## Compléments du Dossier de Demande d'Autorisation Environnementale

*Mise à jour administrative et  
augmentation de tonnages*

*Dossier technique de réponse à la demande de  
compléments*

*Site SECAF-CHAMFRAY, Vougy (42)*

Figure 1 : Principe de gestion des eaux pluviales du site

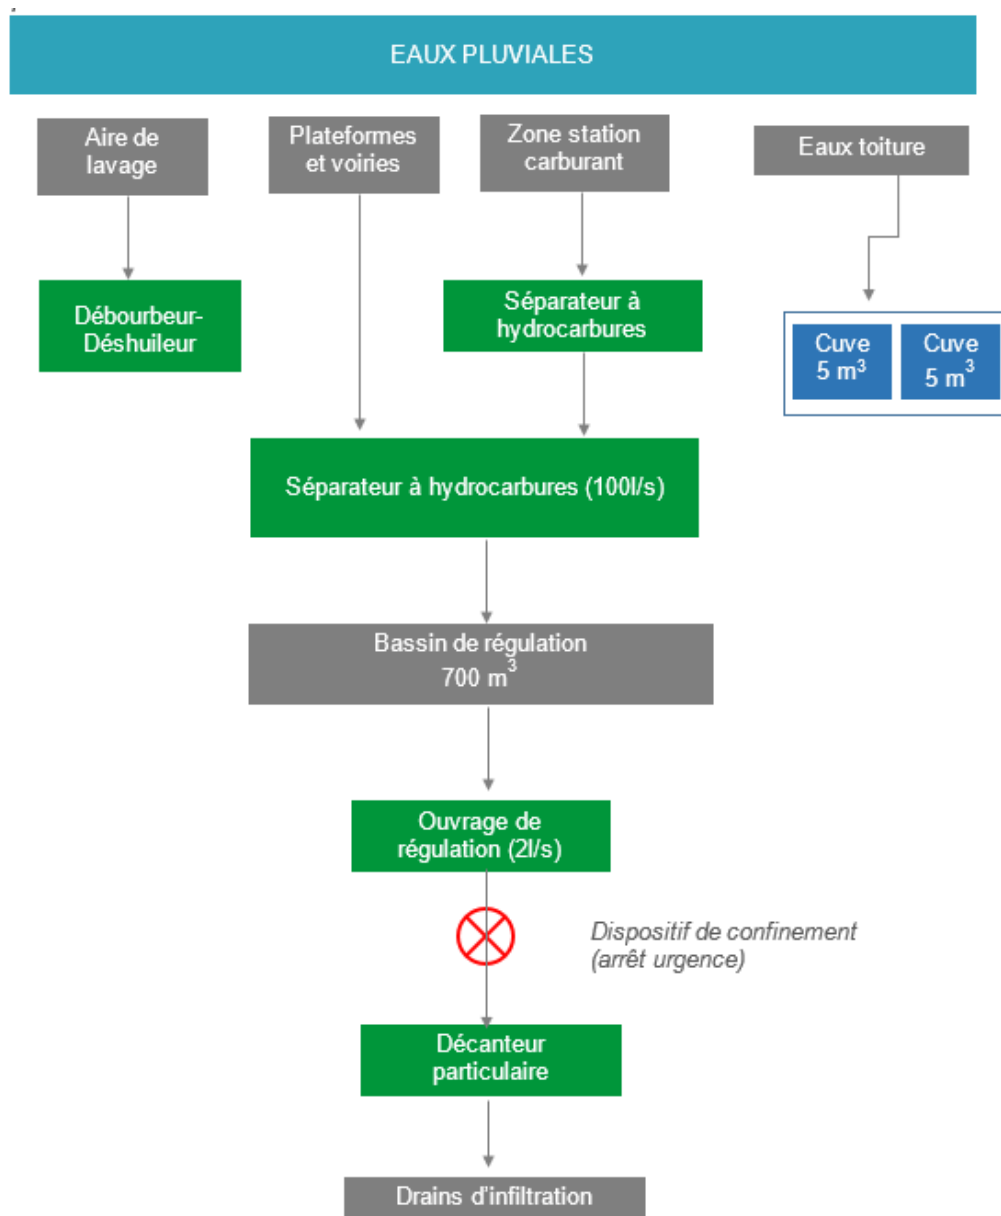
**Demande de complément :** *La gestion des eaux du site n'est pas satisfaisante. En effet, les eaux pluviales de voiries sont mélangées avec les eaux de lavages (considérées comme eaux industrielles) dans le bassin de confinement avant leur rejet au milieu naturel. Or les réseaux d'eaux industrielles et d'eaux pluviales doivent être distincts. De ce fait, il est demandé à l'exploitant de séparer clairement les eaux pluviales et les eaux industrielles. Celles-ci devront donc être traitées par les moyens que l'exploitant jugera bons. A noter qu'un simple séparateur à hydrocarbures n'est pas suffisant pour traiter des eaux industrielles, surtout dans le cas où celles-ci se rejettent dans le milieu naturel. Un plan d'actions devra donc être transmis à l'inspection afin d'explicitier les mesures mises en œuvre pour assurer le traitement et le rejet corrects des effluents du site.*

La gestion des eaux sur le site est de type séparatif : les eaux usées, les eaux de toiture, les eaux de voiries et les eaux incendie sont collectées et traitées séparément.

#### **› Eaux pluviales voiries et zones de stockage :**

L'ensemble des zones de stockage de matériaux, les voies de circulation et parkings sont imperméables (dalles bétonnées). Toutes les eaux pluviales de voiries et des zones de stockage sont collectées et traitées avant d'être rejetées en milieu naturel par infiltration. Etant donné la configuration du site, l'établissement compte un seul point de rejet.

Plusieurs ouvrages (séparateurs à hydrocarbures et décanteur) assurent le prétraitement des effluents avant rejet. La station carburant dispose d'un séparateur à hydrocarbures dédié.

Un séparateur à hydrocarbures de 100l/s est installé à l'entrée du bassin de régulation des eaux pluviales. En sortie du bassin, un décanteur particulaire permet d'abattre la charge organique.

Le schéma de gestion des eaux pluviales du site est présenté ci-après :

Figure 3 : Localisation des risques significatifs (incendie de déchets combustibles)

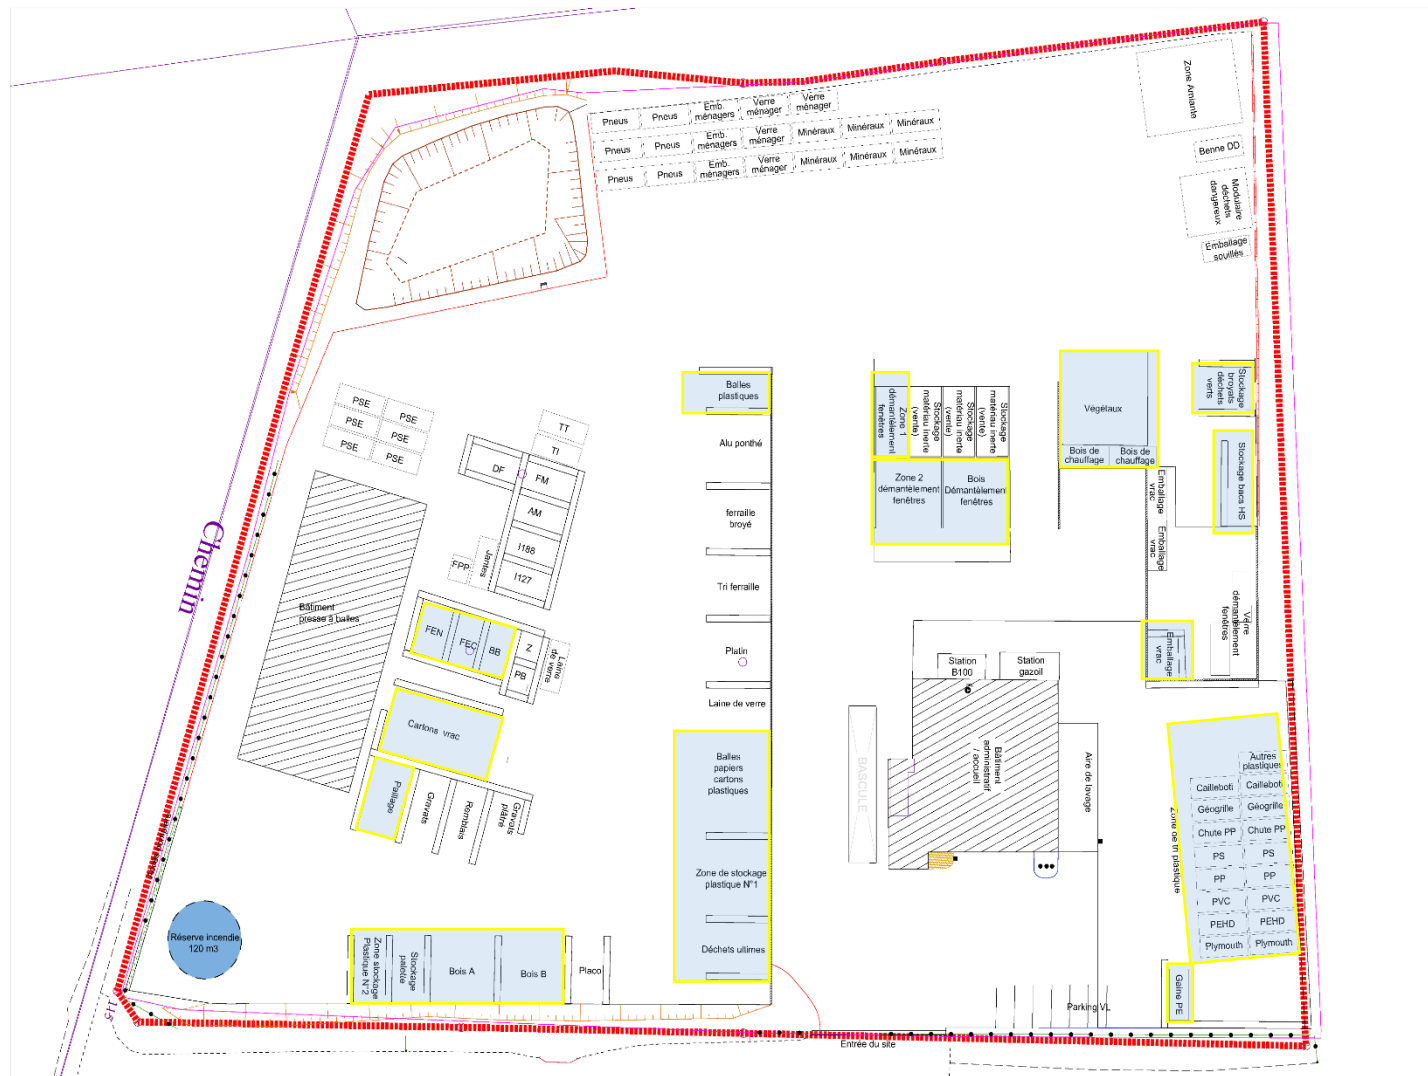
**Demande de complément :** *Le schéma de localisation des risques significatifs (figure 11) en page 90 est à préciser avec des légendes sur les différentes parties du site, afin de mieux situer quelles sont les zones du site concernées par le risque incendie.*

Le schéma de localisation des risques significatifs est repris en page suivante avec une légende associée.

Figure 4 : Résultats des modélisations à hauteur d'homme (1,5 m de hauteur) – Fiche n°1

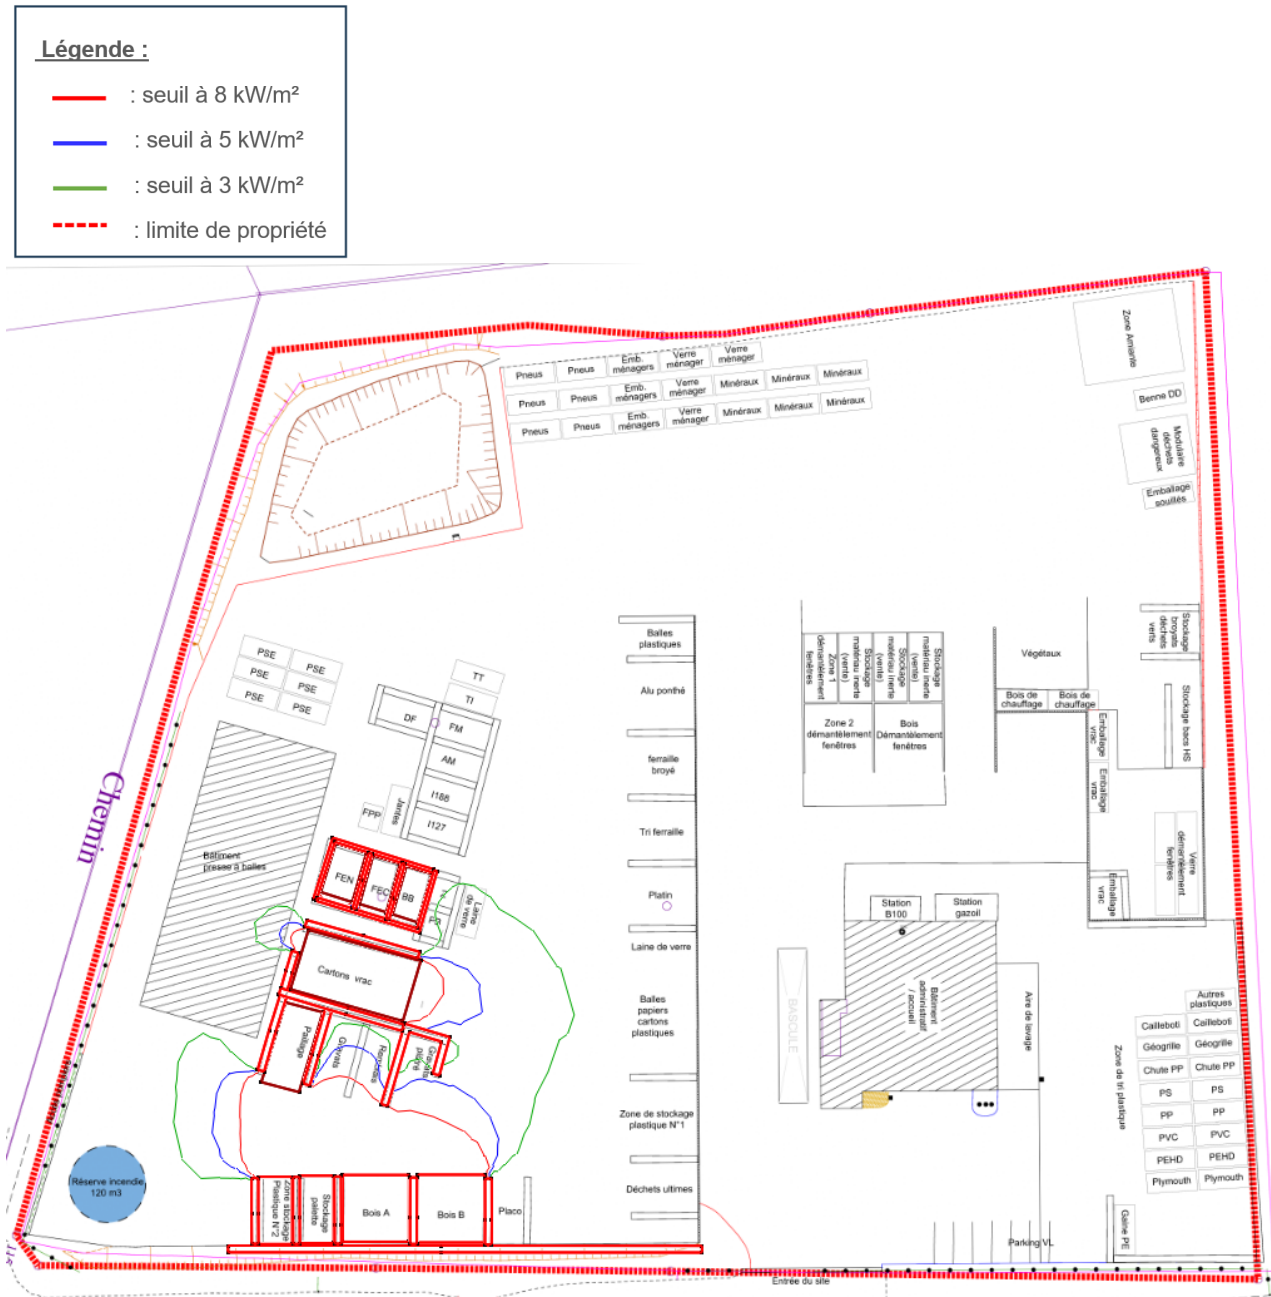
**Demande de complément :** *de manière générale, les plans fournis dans les fiches comprenant les études de dispersion flux thermiques ne sont pas assez lisibles et ne sont pas accompagnés de légendes, ce qui ne permet pas de bien situer les stockages et les utilités autour des zones de modélisation thermique.*

Les fiches comprenant les études de dispersion des flux thermiques sont présentées dans les pages suivantes.

› Fiche n°1 : Incendie des déchets plastiques, palettes bois, bois A et B, paillage, cartons vrac, films étirables et big bag (mode de stockage : cases au sol)

Figure 9 : Résultats des modélisations à hauteur d'homme (1,5 m de hauteur) – Fiche n°1

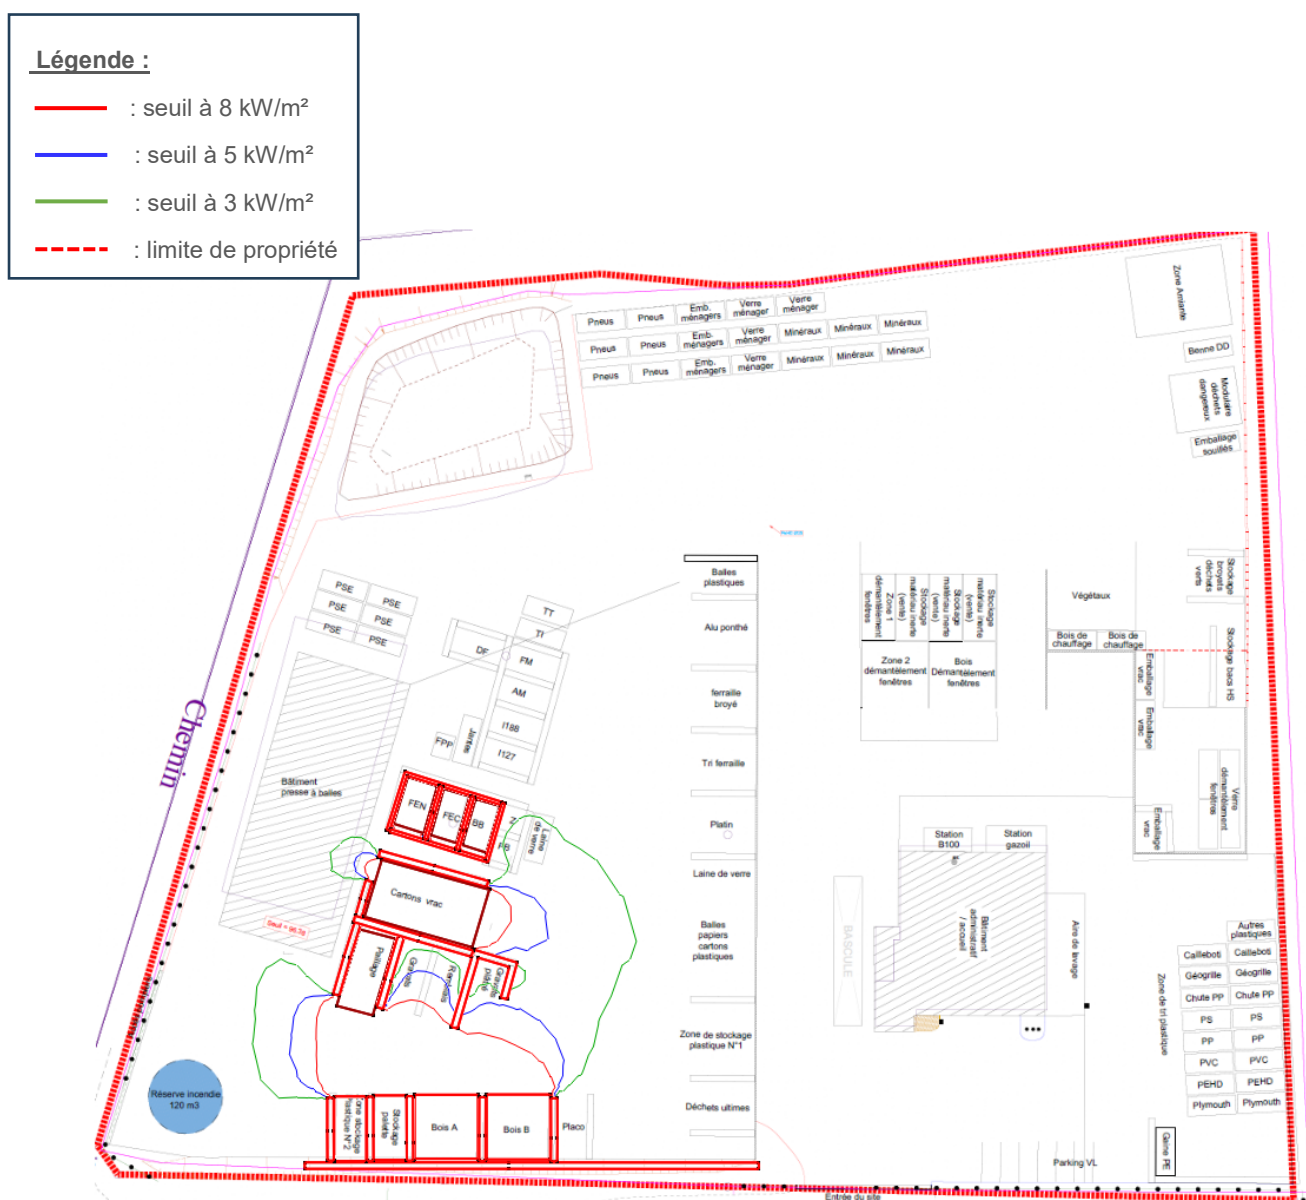
**Demande de complément :** *dans la fiche n°1 flux de 8 kW/m<sup>2</sup> en provenance des cases de stockage atteint la structure du bâtiment abritant la presse à balles, contrairement à ce qui est indiqué dans le dossier du pétitionnaire. Il y a donc bien un effet domino sur ce bâtiment. De ce fait, il est demandé à l'exploitant de préciser la dispersion des flux thermiques vers ce bâtiment en complétant sa modélisation. La présence de balles de déchets au moment de l'incendie peut également aggraver celui-ci. Ce facteur doit donc être pris en considération dans la nouvelle modélisation.*

Il s'agit bien d'une erreur de notre part, en effet, dans la fiche n°1, le flux de 8 kW/m<sup>2</sup> en provenance des cases de stockage atteint la structure du bâtiment abritant la presse à balles.

Dans ce cadre, un mur en blocs béton de 4m de hauteur et 80 cm d'épaisseur a été ajouté entre le stockage de carton et le bâtiment abritant la presse à balles. La dispersion des flux thermiques tenant compte de la présence de ce nouveau mur en blocs béton est présentée ci-après.

Les flux de 3 kW/m<sup>2</sup>, de 5 kW/m<sup>2</sup> et de 8 kW/m<sup>2</sup>, à hauteur d'homme, ne sortent pas des

Le flux de 8 kW/m<sup>2</sup> n'atteint pas de structures ou de stocks combustibles à proximité.

La réserve incendie se trouve en dehors des flux de 3 kW/m<sup>2</sup>, de 5 kW/m<sup>2</sup> et de 8 kW/m<sup>2</sup>.

**Aucun effet domino n'est à prévoir à l'intérieur ni à l'extérieur du site.**
